TB1729

LuK Service Info

Part Nr. 630 3023 29 – 290mm TGU6

Info: 630 3023 29 replaces / ersetzt / remplace / sustituye a / sostituisce 630 3023 09

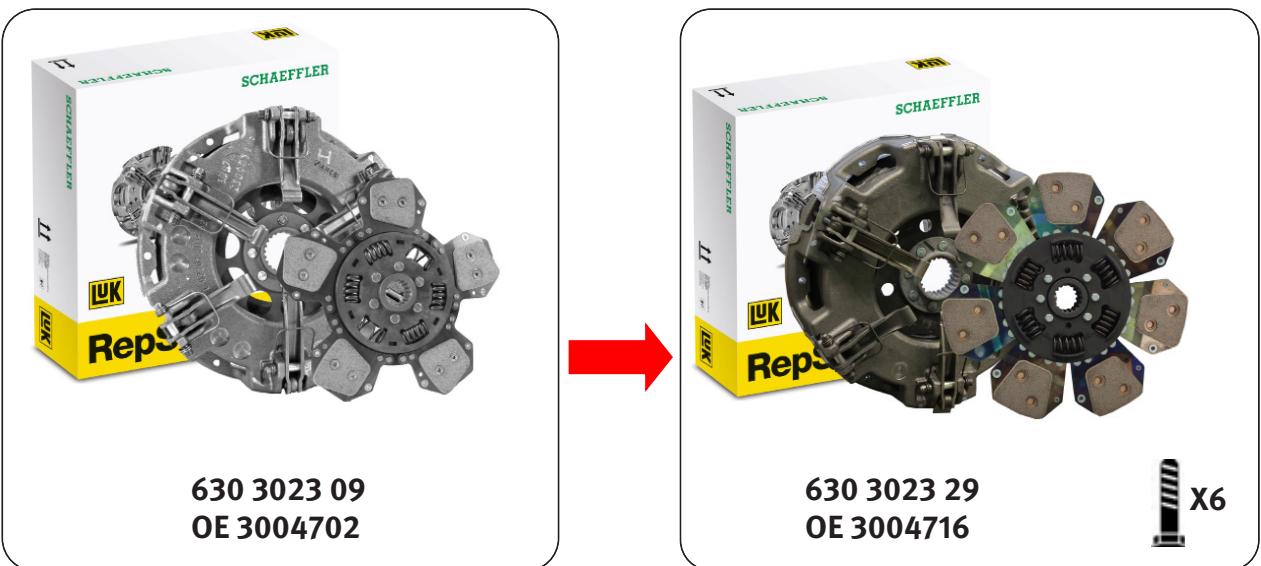
This new design utilises the latest clutch technology, using a vented housing for improved cooling and heat dispersal. Fully interchangeable with existing clutches with no modifications required to vehicle or flywheel. A new fixation bolt set 411 0164 11 6 x M8 x 1.25 x 50mm + Conical washer is supplied with new designs to accommodate the lower housing.
